Spoorzone - Stationsgebied Noord 2020, Locatie C1

Nota van beantwoording zienswijzen en ambtshalve wijzigingen

naar aanleiding van de tervisielegging van het ontwerpbestemmingsplan Spoorzone-
Stationsgebied Noord 2020, Locatie C1, te Gouda

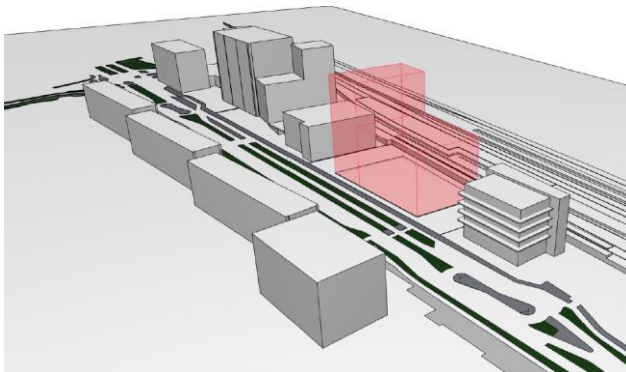
- b. Zonlicht en zonnewarmte: Doordat de gebouwen hoger gepland zijn dan het Huis van de Stad, kunnen we nu al zien dat van oktober tot en met maart de zon niet boven de gebouwen uit zal komen. Dus als het gebouw op de C1 locatie hoger wordt dan de Cinema, zullen we er wat warmte en licht betreft zeker op achteruit gaan.

In overleg met de ontwikkelende partij is gekeken of lager gebouwd kan worden, zonder daarmee het belang vanuit de volkshuisvesting uit het oog te verliezen. Een deel van de bebouwing wordt verlaagd van 42 meter naar 30 meter.

In het ontwerp bestemmingsplan is een afwijking opgenomen van de bouwhoogte naar 50 meter voor maximaal de helft van het bouwvlak (50%). Bij het positioneren hiervan moet rekening gehouden worden met de bezonning van de flats aan de Ronsseweg. Door het vast te stellen bestemmingsplan aan te passen wordt zo mogelijk de hinder beperkt. Er is gekozen om het ontwerp bestemmingsplan aan te passen en de maximale breedte van het hoogte accent terug te brengen tot maximaal 1/3 van de breedte van het bouwvlak aan de Burgemeester Jamessingel. Door deze wijziging zal sprake zijn van minder schaduwwerking op de appartementen aan de Ronsseweg dan de bouwmassa die in het ontwerp bestemmingsplan was opgenomen en wordt tegemoet gekomen aan de zienswijzen van de omwonenden. Tot slot wordt de voorgevel aan de Burgemeester Jamessingel een fractie naar achteren geplaatst, meer in lijn met de overige bebouwing.

Ontwerp bestemmingsplan (42 en 50 meter)

Voorstel vaststelling bestemmingsplan (30 en 50 meter)

De zienswijze geeft op dit punt aanleiding het bestemmingsplan aan te passen.
